Öffentliche Sitzung des Gemeinderates

Die nächste öffentliche Sitzung des Gemeinderates findet am **Dienstag, 25. Januar 2022,** um 20.00 Uhr, **im Bürgersaal des Rathauses Öhningen, Klosterplatz 1** statt.

Sitzungsvorlage

Betreff:
Zum Mühlental 4, Flst. Nr. 6030 in Schienen
Neubau eines Einfamilienhauses mit Garage
(vereinfachtes Baugenehmigungsverfahren)

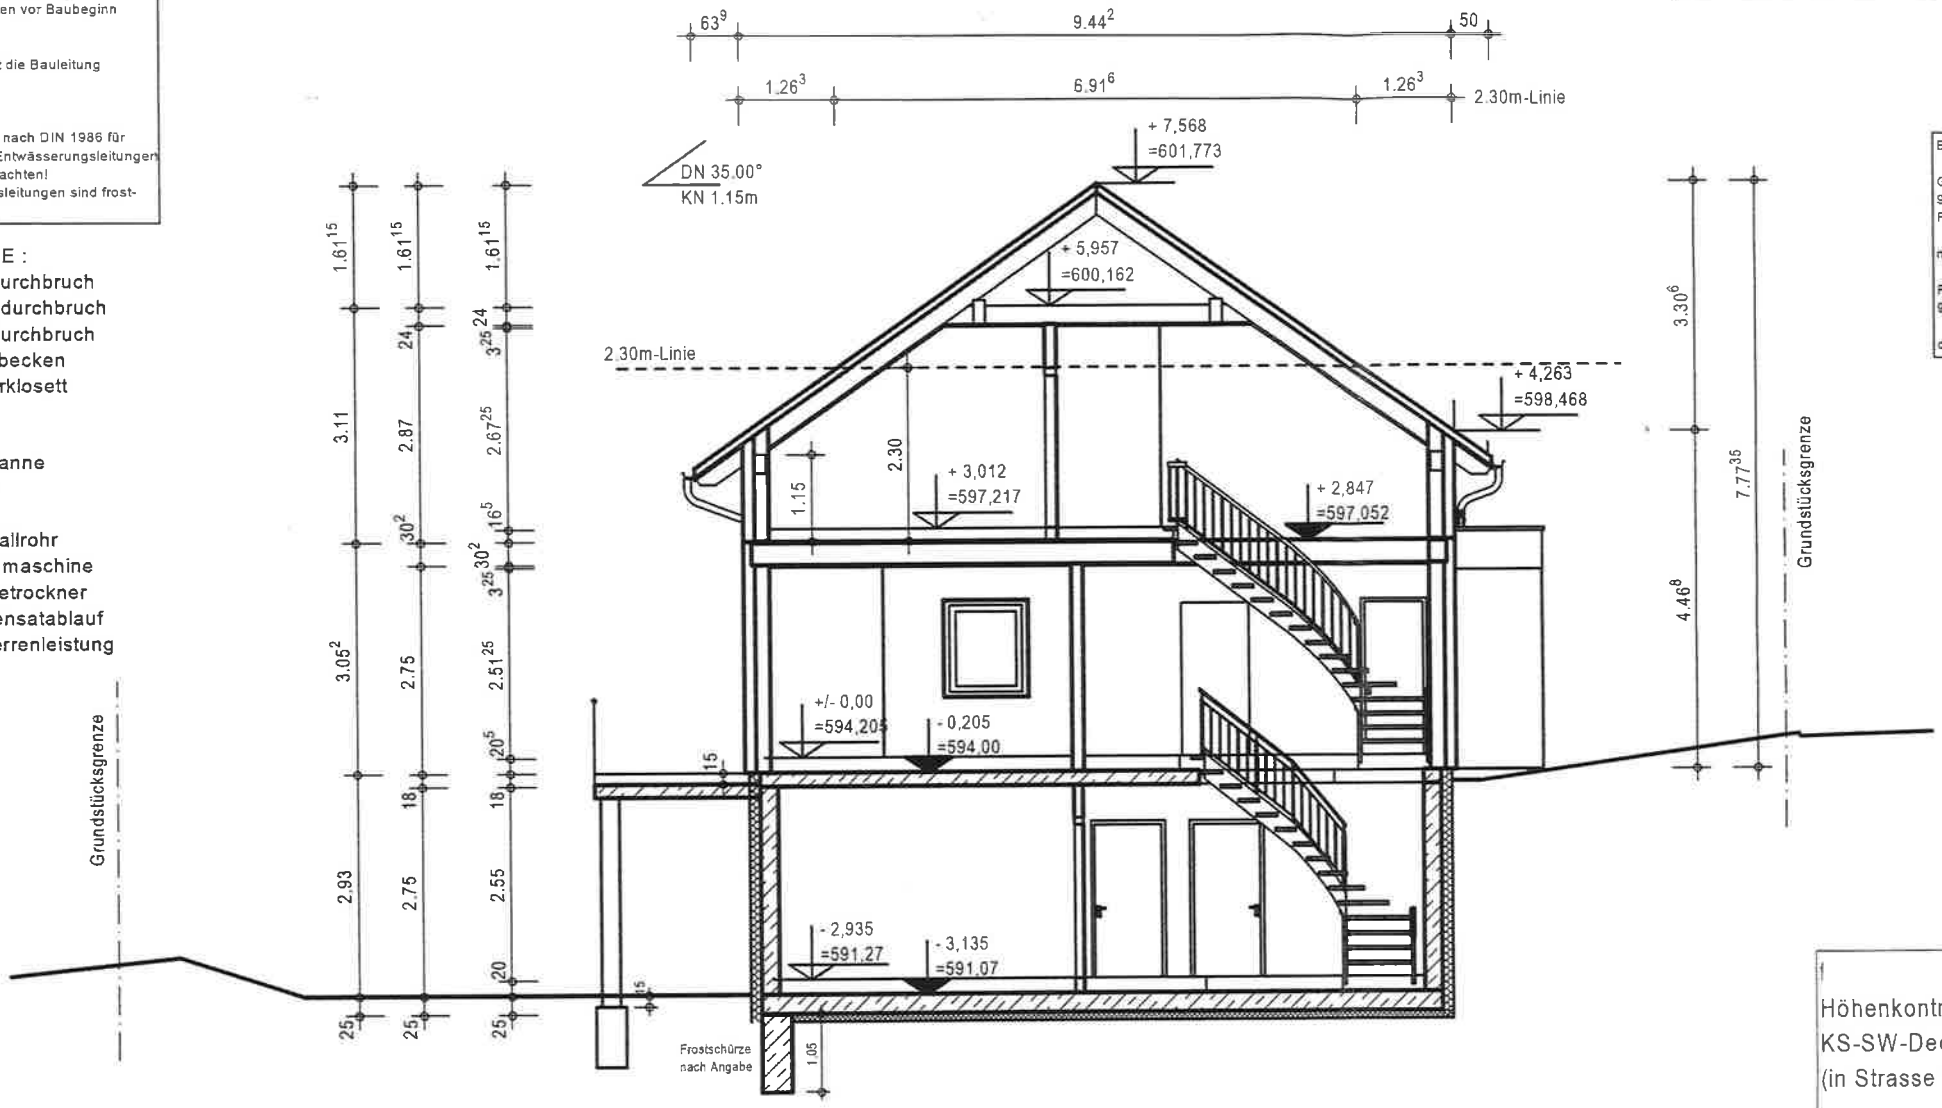
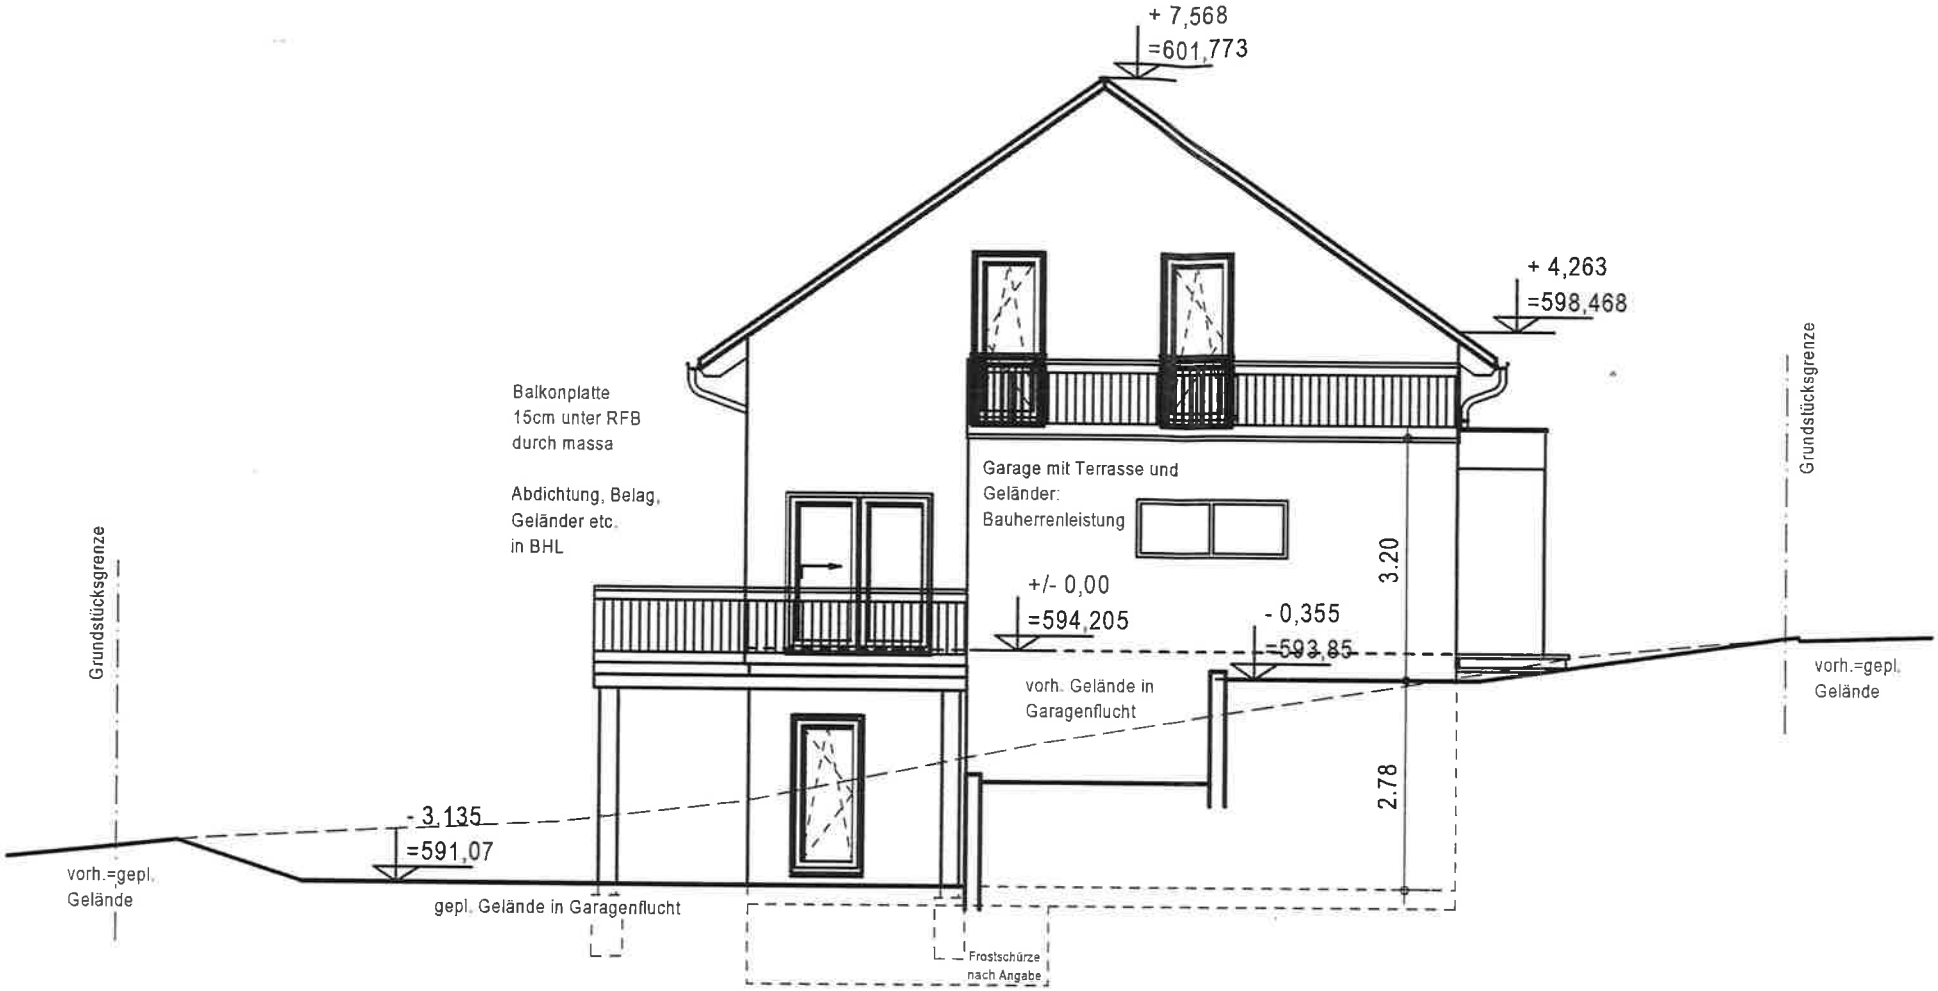
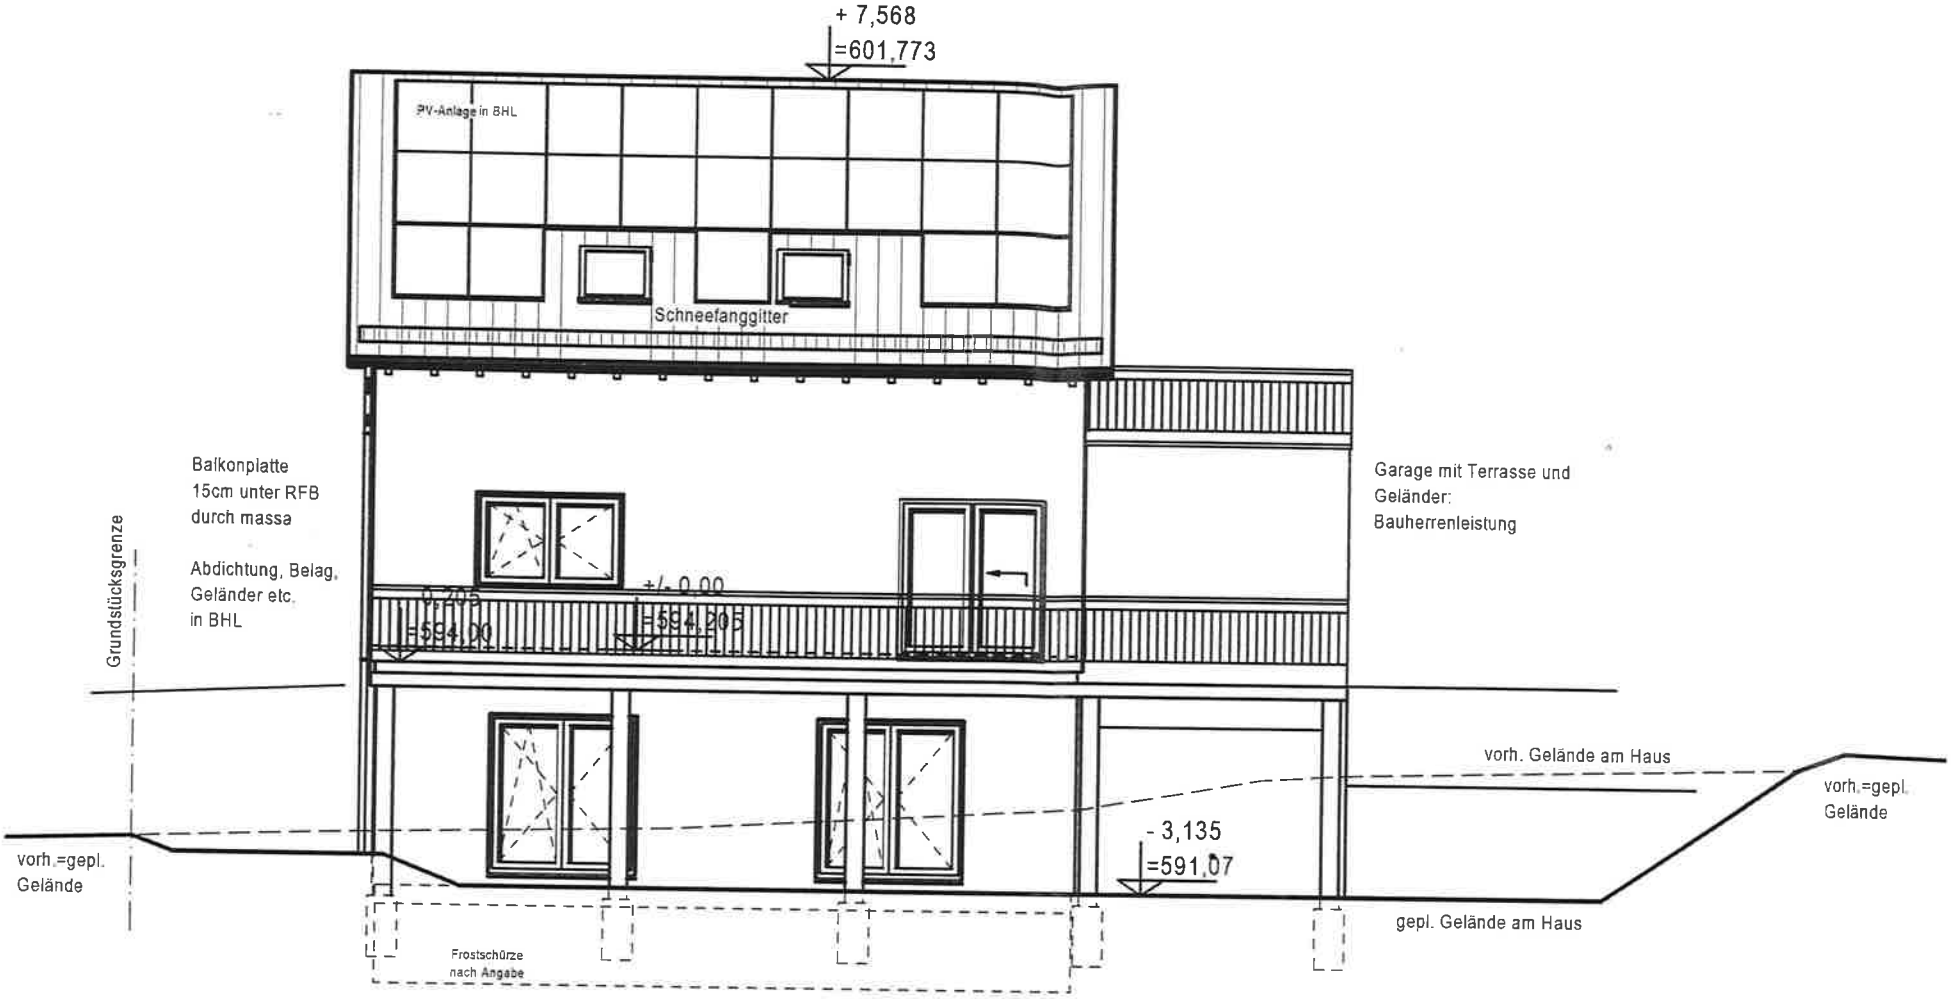
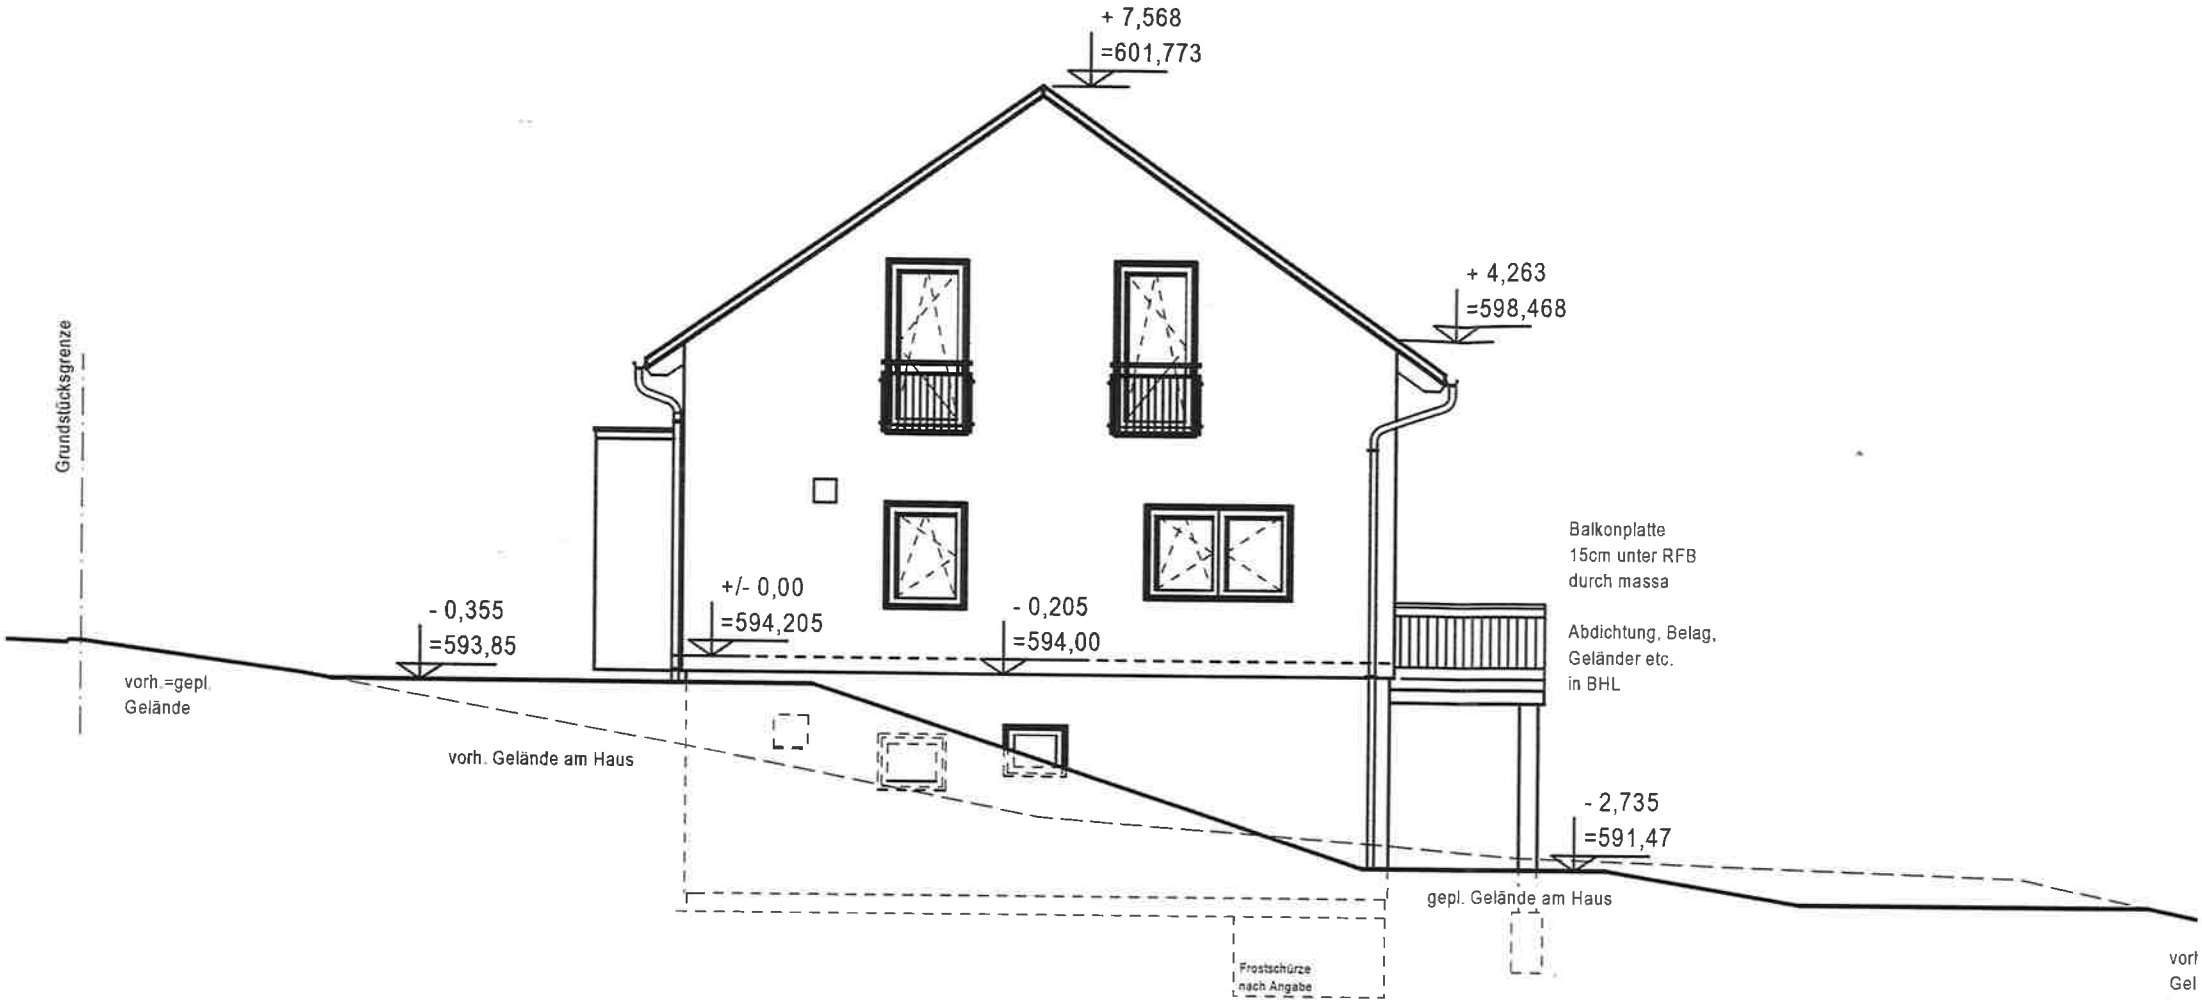
Die Bauherrschaft beabsichtigt die Errichtung eines Einfamilienhauses mit Garage mit einer Größe von 9,44m x 9,44m (zzgl. Garage 3,5m x 6,5m). Die Firsthöhe liegt um 23cm niedriger als im Bebauungsplan vorgesehen, die Wandhöhe liegt mit 4,46m um 4cm unter dem Höchstmaß. Die Dachneigung des Satteldachs beträgt 35° (zulässig 30° - 45°). Das Vorhaben hält sich nach Auffassung der Verwaltung an sämtliche Vorgaben des Bebauungsplans und bedarf keiner Befreiungen.

Das gemeindliche Einvernehmen wird erteilt.
